Dibattito Pubblico
**CIRCONVALLAZIONE
FERROVIARIA TRENTO**

**QUADERNO
DEGLI ATTORI**

Presentato da
Renata Attolini
Sinistra Italiana del Trentino

Circonvallazione ferroviaria merci di Trento

Nella tavola IB0Q 3A R69 F5 GE0001 001 A, di cui si riporta uno stralcio in figura,

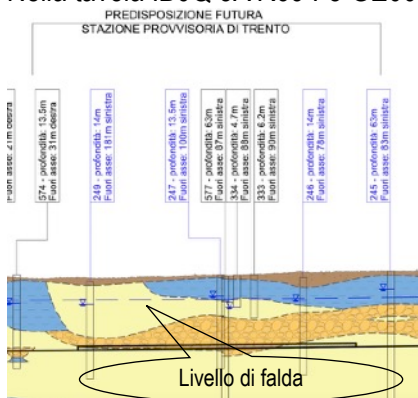
si mostra che i sondaggi su cui si basa l'analisi del sottosuolo si basano su pozzetti eseguiti lontani anche centinaia di metri dall'asse del tracciato e dalla futura stazione provvisoria. Perché non sono stati eseguiti sondaggi nella zona specifica della stazione visto che si dovrà attraversare la falda per permettere l'uscita dei passeggeri in superficie?
